HENVENDELSER MODTAGET I HØRINGSPERIODEN

FORSLAG TIL LOKALPLAN SLUSEHOLMEN STATIONSOMRÅDE

Supplerende høring om afgrænsning af vejareal til metroplads i lokalplansforslag for Sluseholmen Stationsområde

HOFOR A/S – Høringsvar til ”Lokalplanforslag Sluseholmen Stationsområde”

Tegning 7b – kantzoner ønskes ændret som vist på bilag ”§8 stk 7_Rev tegning 7b Kantzoner”

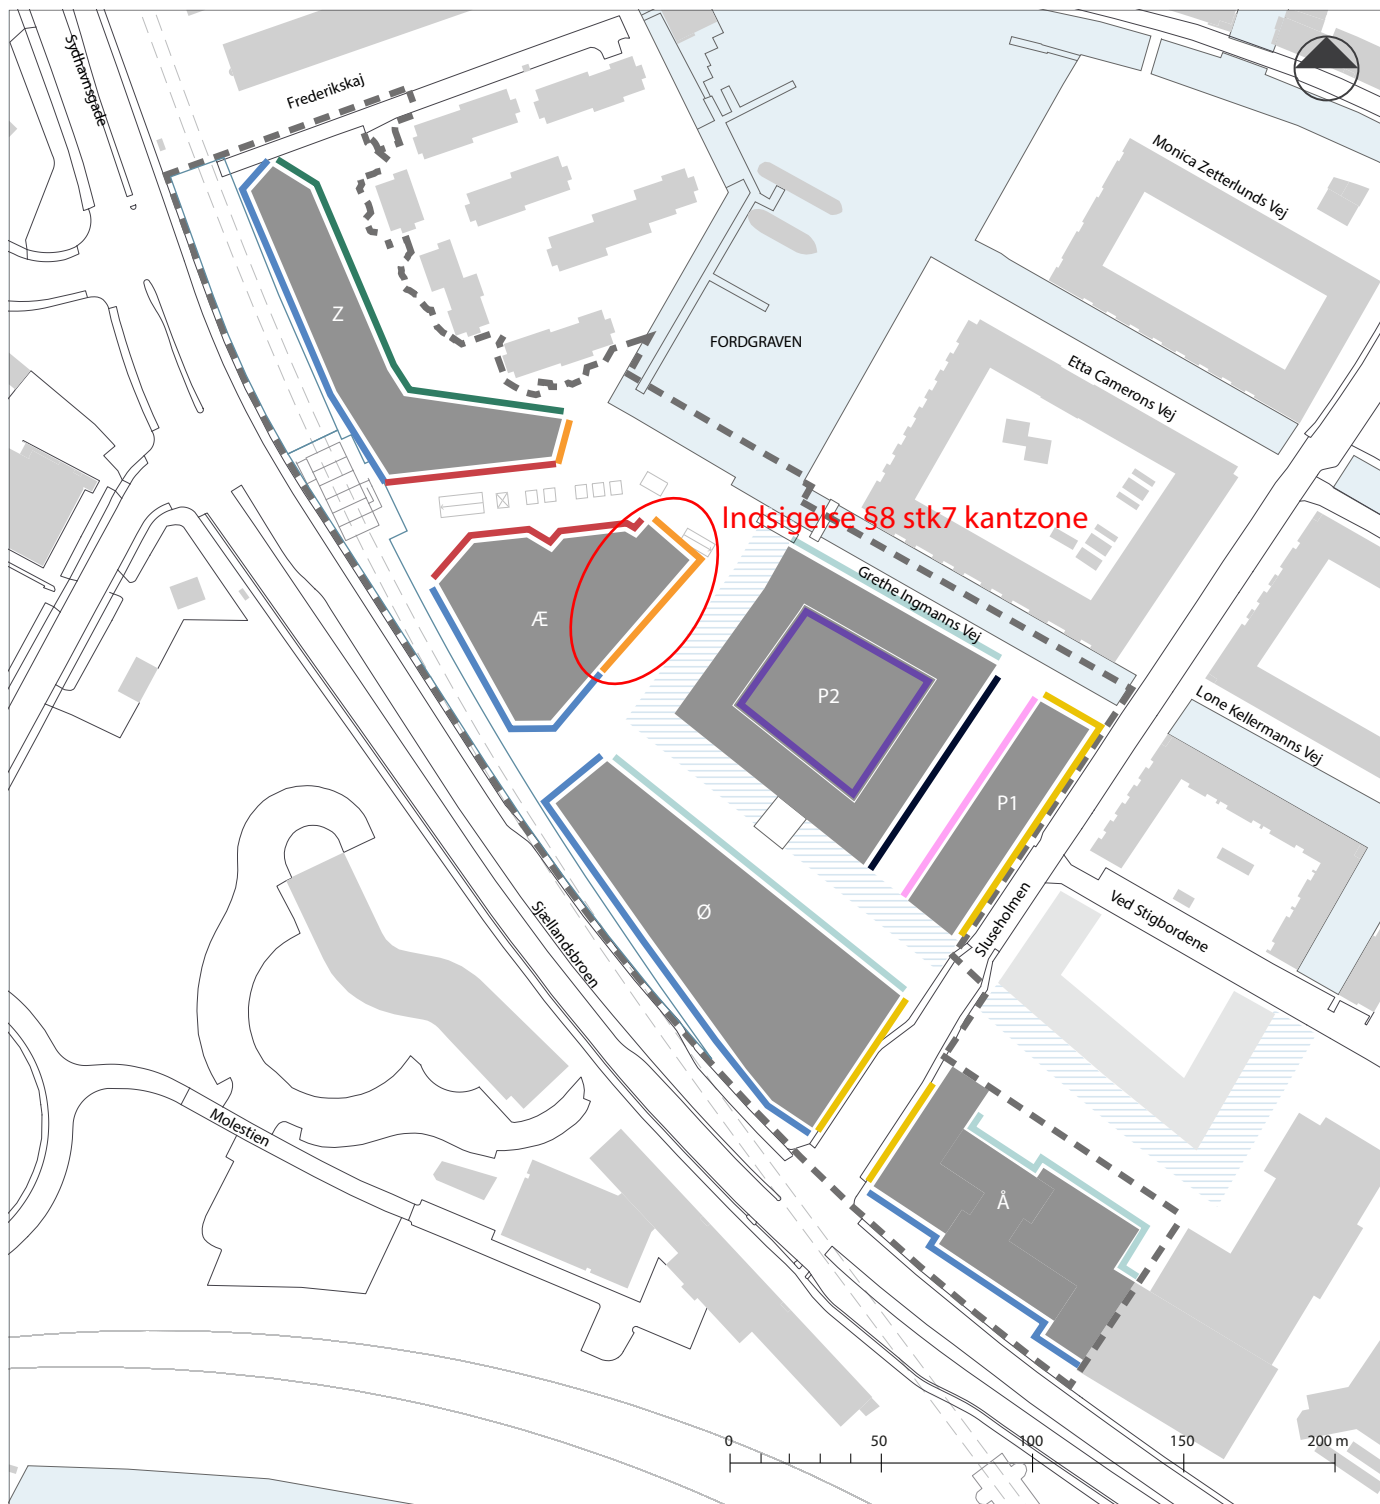
Bygherren har ønske om at etablere mulighed for udeservering på promenaden. Da vejmyndigheden ikke ønsker placering af café møbler o.lign. på et vejareal skal det sikres, at der kan skabes et café miljø uden at det karambolerer med vejarealet på promenaden.

Herudover vil vi gerne have designfrihed ift. natursten, at det ikke kun kan være granit, men at det på udvalgte steder f.eks. også kan være pigsten eller lignende. Pigsten er erfaringsmæssigt rigtig godt til at styre gående trafik samt beskytte plantebede.

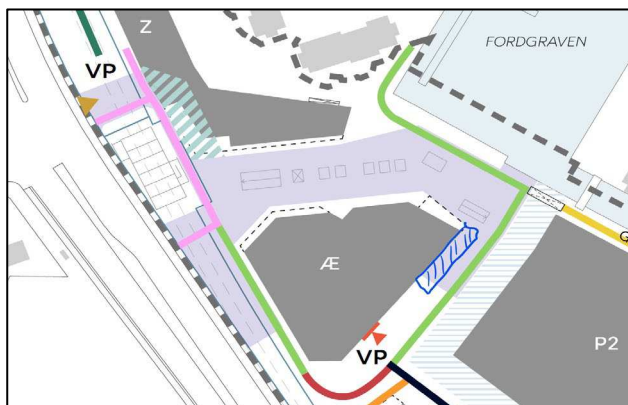
Kantzone på 5m langs kanalgade bør tilhøre Æ og ikke vejareal til metroplads.

Se skitse, hvor kantzone området, som ikke bør være vejareal, er skraveret med blå:

Tegning 3a · Veje

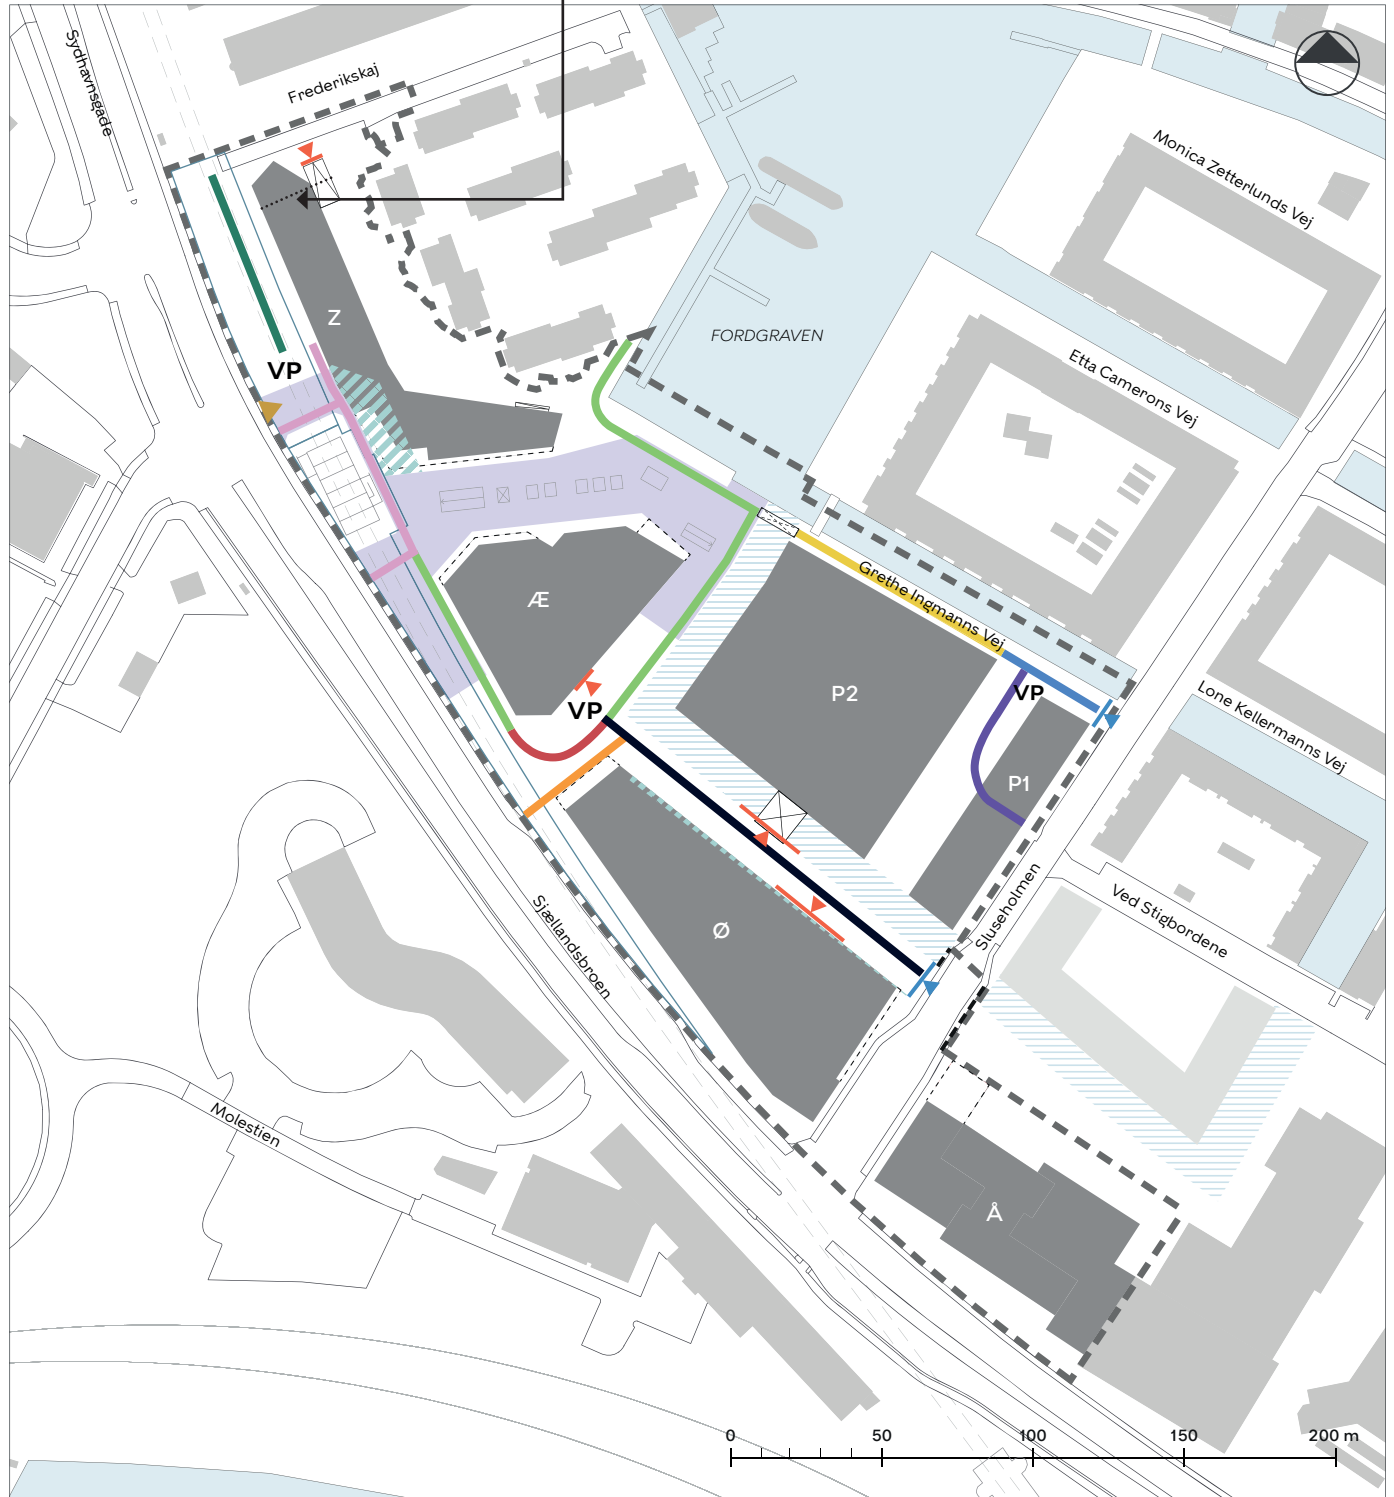
Tegning 3a -Overkørsel til parkering byggefelt Z

Bygning kortes retvinklet af ved prikket linje, og rampe rykkes til facaden start.

Tegn. 4 Bil- og cykelparkering

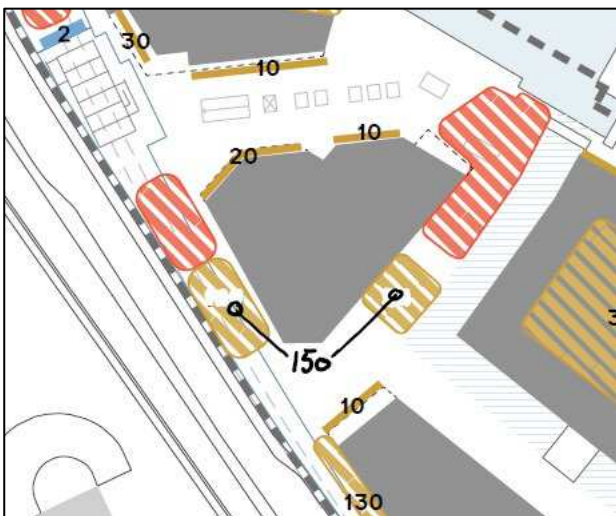
Det ønskes at hæve muligheden for cykelparkering fra samlet maks. 125 til maks. 150

Det ønskes at de 2 områder kan disponeres frit

Tegning 5a – Bebyggelsens omfang og placering – Markering af byggefeltets kant

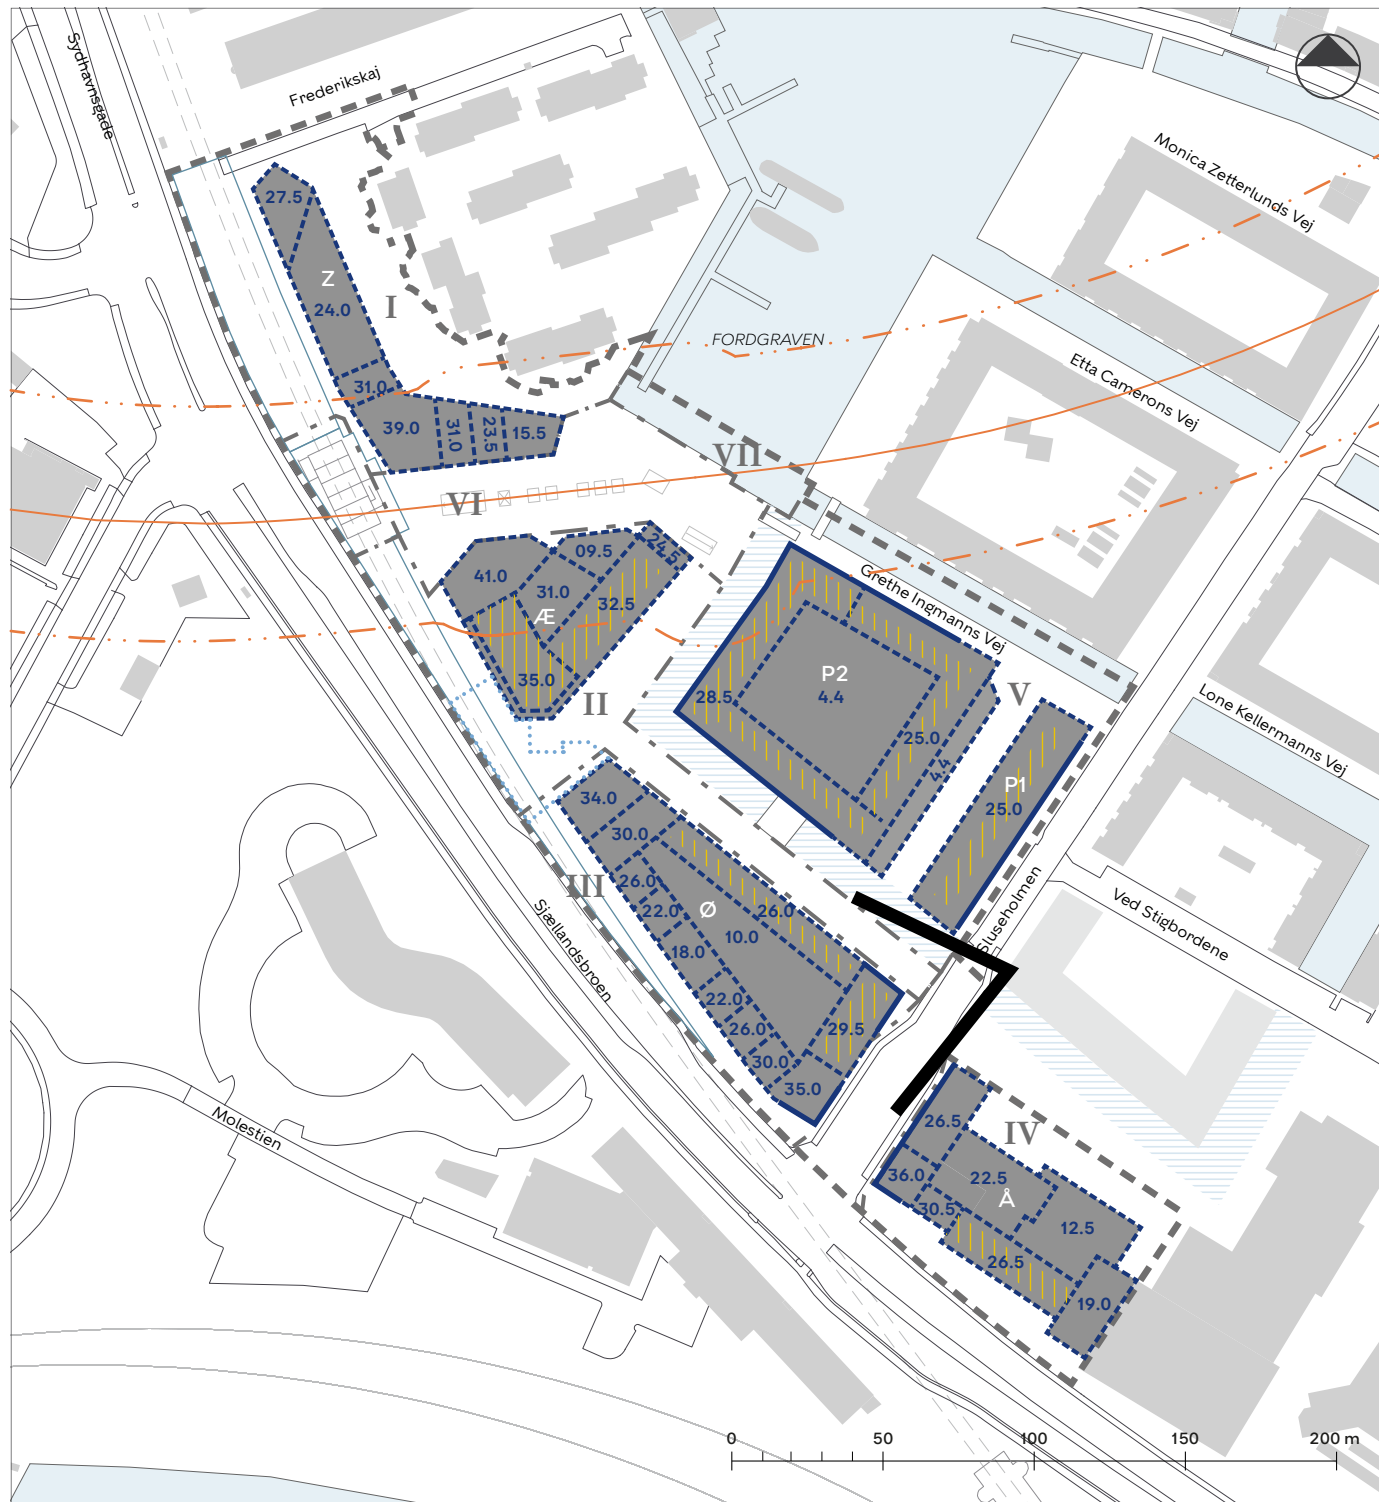
Der er modstrid lokalplanen i forhold til tilbagetrækninger i §7 stk. 1.

Del af bygning der følger lokalplanens fuldt optrukne linje.

Sammenligning af den gamle version af bygningen i forhold til det nye forslag. Det nye forslag vil omkranse Frederikskaj 2 bygninger og vil reducere pladsen og udsigten foran Frederikskaj 2D og 2E væsentligt.

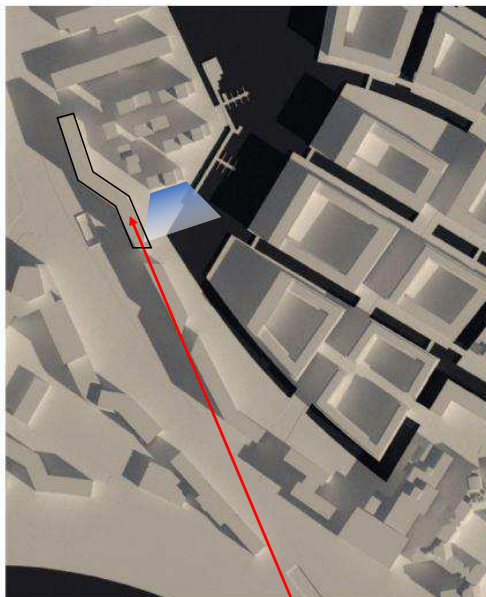
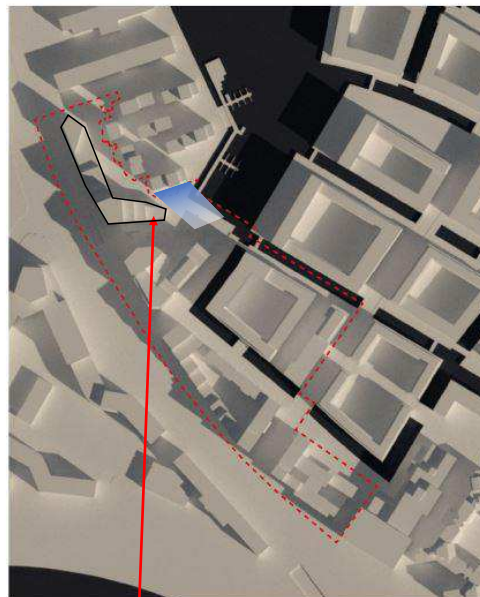
2. Vi har naturligvis forståelse for behovet for en metrostation, men oven i punkt 1 ændrer den nyopstillede lokalplan formen på de nye bygninger omkring Frederikskaj 2. En af de nye bygninger på byggepladsen "z" (se bilag 02) praktisk talt strækker sig mellem Frederikskaj 2 og den nye metrostation, der i meget tæt afstand omgiver Frederikskaj 2 og delvist spærrer for de sydlige udsigter og soleksponeringen af Frederikskaj 2D og 2E altaner. Det betyder, at vi ikke kun ikke vil have vand direkte foran vores bygninger, men vores udsigt vil stort set være dækket af en meget tæt bygning, hvilket potentielt kan påvirke værdierne af vores lejligheder.

Vi foreslår, at det nye byggeri på byggepladsen "z" bevarer den oprindelige form fra den tidligere lokalplan, eller i det mindste opdateres for ikke at hindre den sydlige udsigt til bygningerne på Frederikskaj 2.

Flere bygninger i Frederikskaj 2 er ikke så høje i virkeligheden, og de ville være meget mindre end den nye "z"-bygning. Se eksempler på rigtig højde i gult.

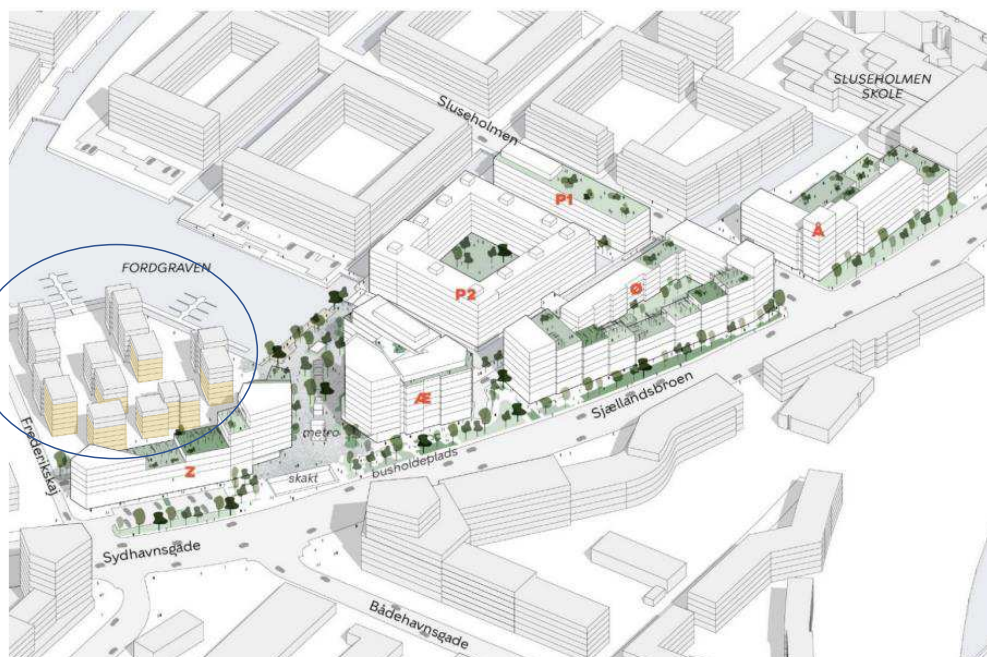
3. Den nye plan hæver også højden af de nye bygninger. Det er kun i konstruktørernes interesse, da Frederikskaj-beboerne praktisk talt vil få mindre sollys. Vi finder også bekymrende, at tegningerne i den nye lokalplan ikke ser ud til at svare til virkeligheden eller er forældede (se bilag 03 og vind/skygge undersøgelserne på side 19-22), højden på Frederikskaj 2 bygninger er ikke korrekt. For

Vi foreslår, at højden på den nye bebyggelse begrænses, og den skal eventuelt overholde de oprindelige begrænsninger i den tidligere version af lokalplanen.
